Opinia Nr 007139

z wyników przeprowadzonych oględzin - ekspertyzy urządzeń grzewczo-kominowych

w budynku przy ul. Kasztelańskiej nr 3/2 w Wałbrzychu
dotycząca urządzeń grzewczo-kominowych używanych przez
B.O.K. Piaskowa Góra

52 KŁC ORIENTACYJNY

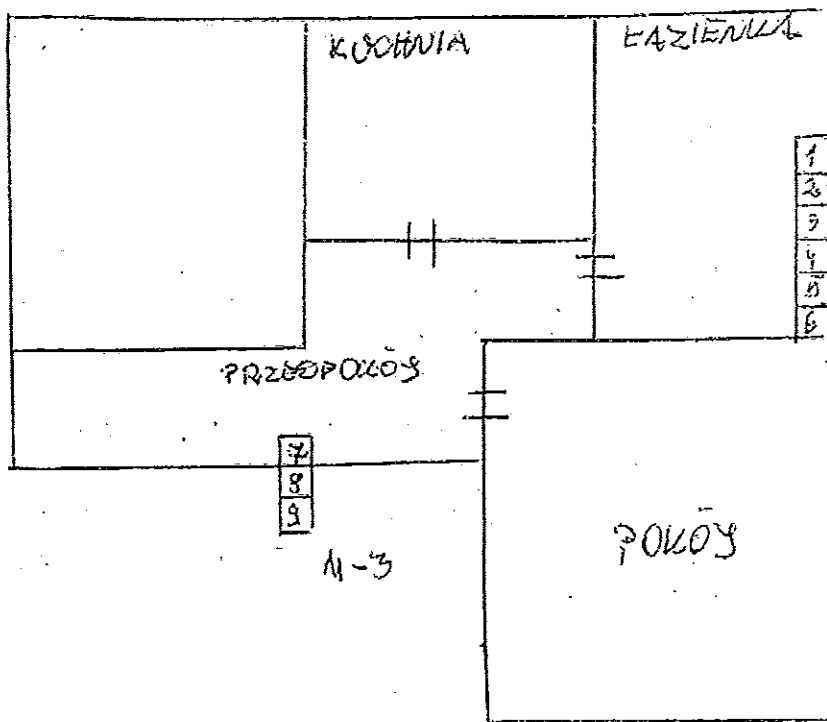
1. Wentylacja wywiewowa kuchni prawidłowo w przewodzie nr 5
2. Wentylacja wywiewowa przedpokoju prawidłowo w przewodzie nr 7
3. Wentylację wywiewową łazienki przebiegającą do przewodu nr 1 obecnie jest z wentylacją szatni
4. Dla prawidłowego funkcjonowania urządzeń kominowych zapewnić napływ powietrza z zewnątrz poprzez urządzenia nawiewowe.
